Referencia: CONTRATO INTERADMINISTRATIVO No. 339 de fecha 2022  
Objeto: "Administración delegada para la Construcción de la fase I del Centro Agroindustrial en el municipio de El Santuario"

Asunto: Solicitud de Aprobación de Obras extras

- 1- Justificación de obras extra
- 2- Justificación cambio de obra

**REFERENCIA:** Contrato de obra - CONSTRUCCIÓN DE LA PRIMERA ETAPA DE LA INFRAESTRUCTURA DEL CENTRO DE NEGOCIOS AGROINDUSTRIAL DEL MUNICIPIO DE EL SANTUARIO

Ilustración 28. Unidad de diseño típica para presiones de inflado de llanta de 100 psi. NESE=1,000,000

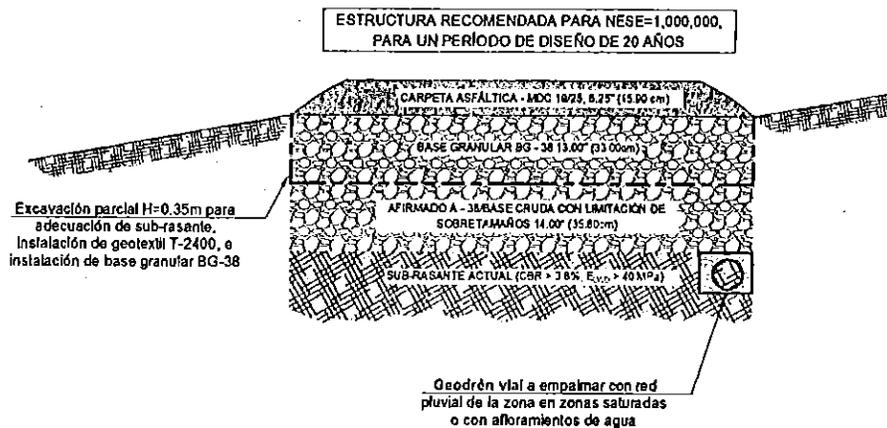
Dadas las condiciones encontradas en terreno, fue necesario replantear la estructura de pavimentos, dado que, las condiciones teóricas de diseño difieren de las condiciones de campo entre las cuales se incluye la utilización de dicho geotextil.

- Es fundamental la construcción de dos filtros laterales, a cada lado de la calzada y por debajo de la estructura del pavimento, que permitan abatir los niveles de aguas freáticas para secciones menores a ocho metros. En las zonas de parqueaderos, áreas de maniobra y cargue, será necesario implementar un sistema de filtros para encauzar los flujos de aguas subsuperficiales,

- Por otra parte, es necesario implementar un sistema de filtros por debajo de los terraplenes, que podrá conformarse con tiras de geodrén planar, justo encima del geotextil T-2400. El ancho de cada tira sugerido es de 0.50 metros, de manera intercalada, es decir que se instalarían 0.50 metros/metro de terraplén.

Ilustración 1. Detalle de corte, preparación de sub-rasante y reforzamiento con geosintéticos T-2400

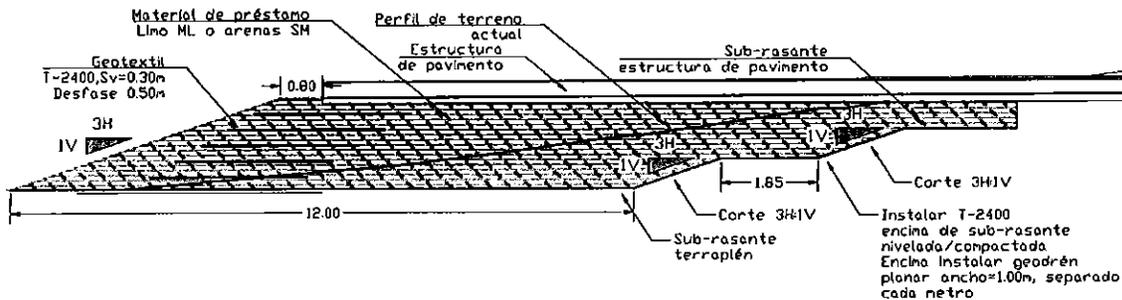
Por otra parte, es necesario implementar un sistema de filtros por debajo de los terraplenes, que podrá conformarse con tiras de geodrén planar, justo encima del geotextil T-2400. El ancho de cada tira sugerido es de 0.50 metros, de manera intercalada, es decir que se instalarían 0.50 metros/metro de terraplén.

Ilustración 28. Unidad de diseño típica para presiones de Inflado de llanta de 100 psi. NESE=1,000,000

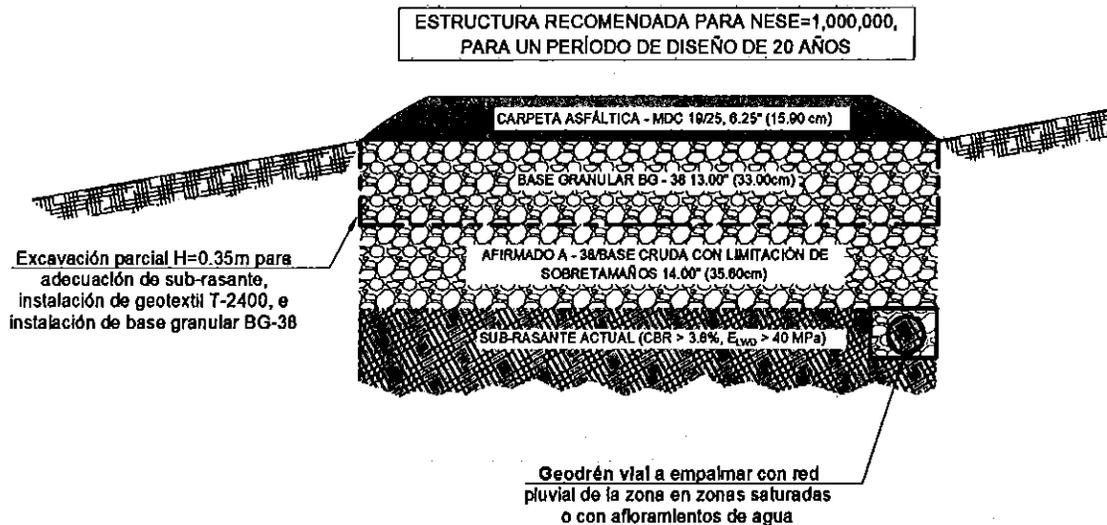
Dadas las condiciones encontradas en terreno, fue necesario replantear la estructura de pavimentos, dado que, las condiciones teóricas de diseño difieren de las condiciones de campo.

Ilustración 28. Unidad de diseño típica para presiones de inflado de llanta de 100 psi. NESE=1,000,000

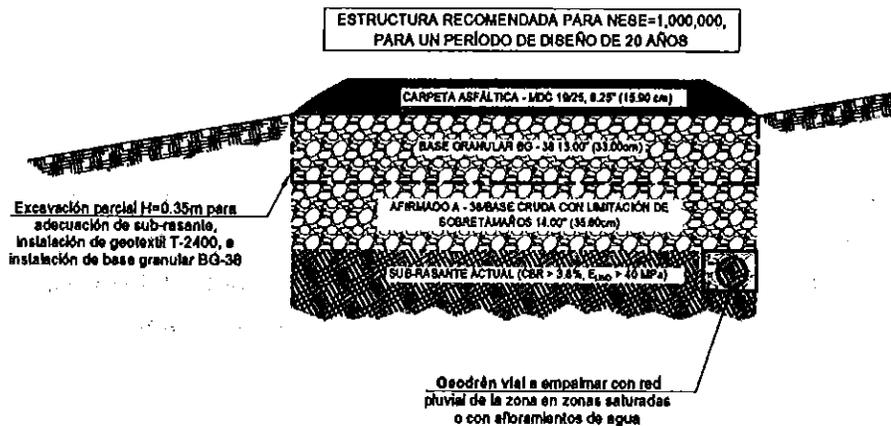
2- Tiene que ver con las condiciones encontradas en terreno, por lo que fue necesario replantear la estructura de pavimentos, dado que, las condiciones teóricas de diseño diferían de las condiciones de campo.
